ГОСТ 17595—88

УСТРОЙСТВА ТЯГОВО-СЦЕПНЫЕ ПРОМЫШЛЕННЫХ ТРАКТОРОВ

Изменение № 1 ГОСТ 17595—88 Устройства тягово-сцепные промышленных тракторов. Расположение и основные размеры

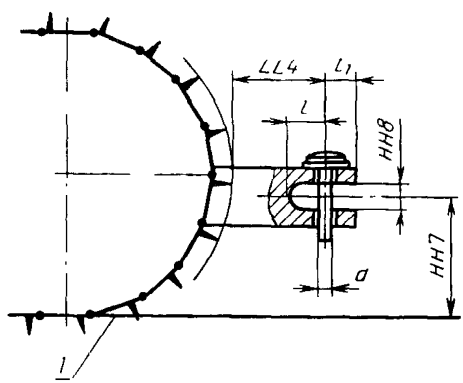
Пункт 1. Подрисуночная подпись. Заменить слова: «*d* — диаметр вилки» на «*d* — диаметр пальца»;

таблица. Графа «Обозначение размера». Заменить обозначение и значения: HH8 на «HH8, не менее»; 45 на $44^{+1,3}_{-0,77}$; 72 на $71^{+2,1}_{-1,1}$; 74 на $74\pm0,74$;

для класса трактора 6 заменить значение: 90 на 63;

для классов трактора 25, 35 заменить значения: 110—320 на 110—400.
